Conselleria de Política Territorial, Obras Públicas y Movilidad

Anuncio de la Conselleria de Política Territorial, Obras Públicas y Movilidad sobre aprobación definitiva de la modificación puntual del PEP-EBIC número 8, parcela Museo de Bellas Artes San Pío V de València. Expediente 1458185.

ANUNCIO

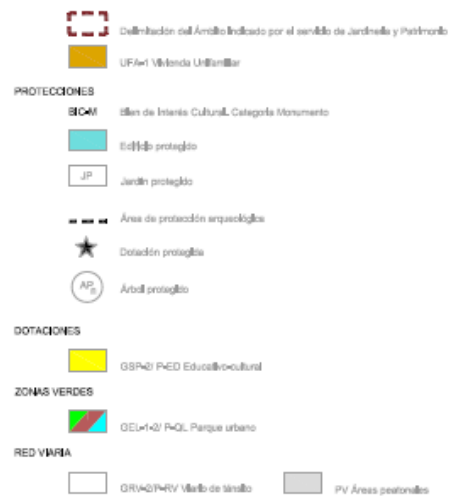
TERCERO. El objeto de la presente Modificación comprende el cambio de calificación de los terrenos del Museo de Bellas Artes y su entorno. Consiste en la recalificación de los terrenos situados detrás de la valla del Museo que delimitan la calle Vuelta del Ruiseñor, que pasarán de GSP-2/P-ED (educativo-cultural) a PEL (espacio libre de uso público de la red primaria) que, inicialmente se planteó como S-PV (red pública viaria), afectando a una superficie total de 2.539,07 m². La urbanización prevista en el entorno del Museo amplía la citada calle y la adapta a la línea quebrada de la fachada del Museo, y los terrenos serán de propiedad municipal tras su cesión gratuita parte del Ministerio. Por otra parte, se propone el cambio de calificación de terrenos que pertenecen actualmente al Parque de Viveros (Jardines del Real-Viveros), que pasarán de GEL-2/P-QL (parque urbano jardín) a GSP-2/P-ED (educativo-cultural), en una superficie de 1.329 m². Se destinan a la ampliación del museo en su zona noreste, para crear el “Jardín de las Esculturas”, que, aunque seguirán siendo jardines, formarán parte del recinto del Museo con la construcción de un nuevo vallado, coincidiendo con los límites de la futura propiedad del Ministerio, tras la cesión gratuita que realizará el Ayuntamiento de València, manteniendo en todo caso el carácter público del conjunto de los terrenos.

El ámbito de la modificación cuenta con una infraestructura verde definida en el PEP-EBIC n.º 8 (año 2016) y en el Plan Especial de Protección Ciutat Vella (año 2020), que, en parte, se ve afectada por la modificación que ahora se propone.
